新竹縣政府工程查核代表照片表

工程名稱：峨眉鄉富興村 10 鄰往萬善祠及福德正神道路拓寬工程：

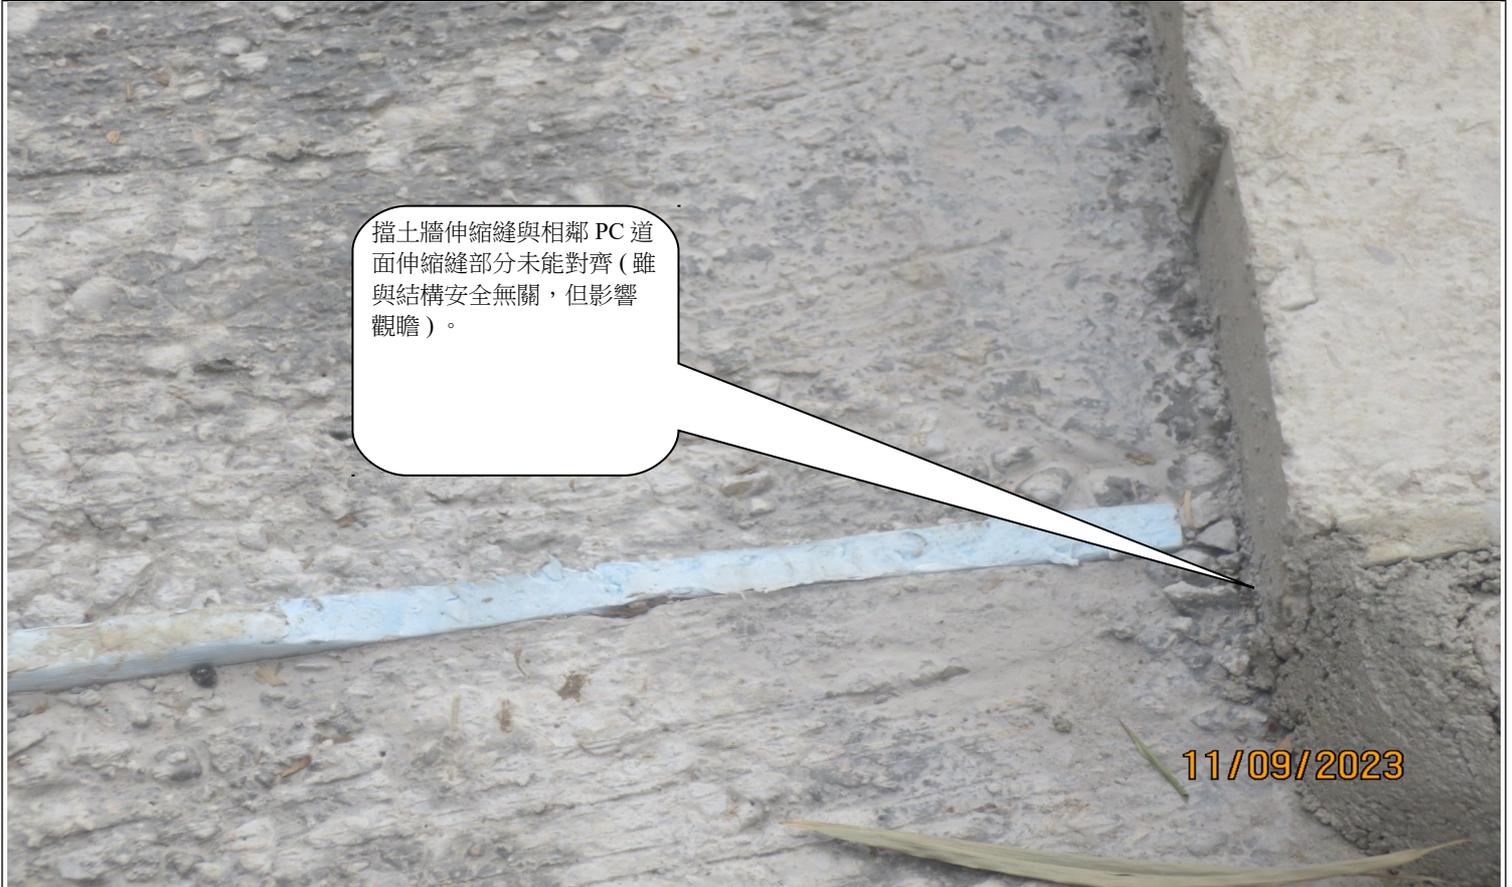
. 擋土牆+014 擋土牆混凝土有乾縮裂縫。

. 擋土牆 +014 附近 擋土牆表面不平整。
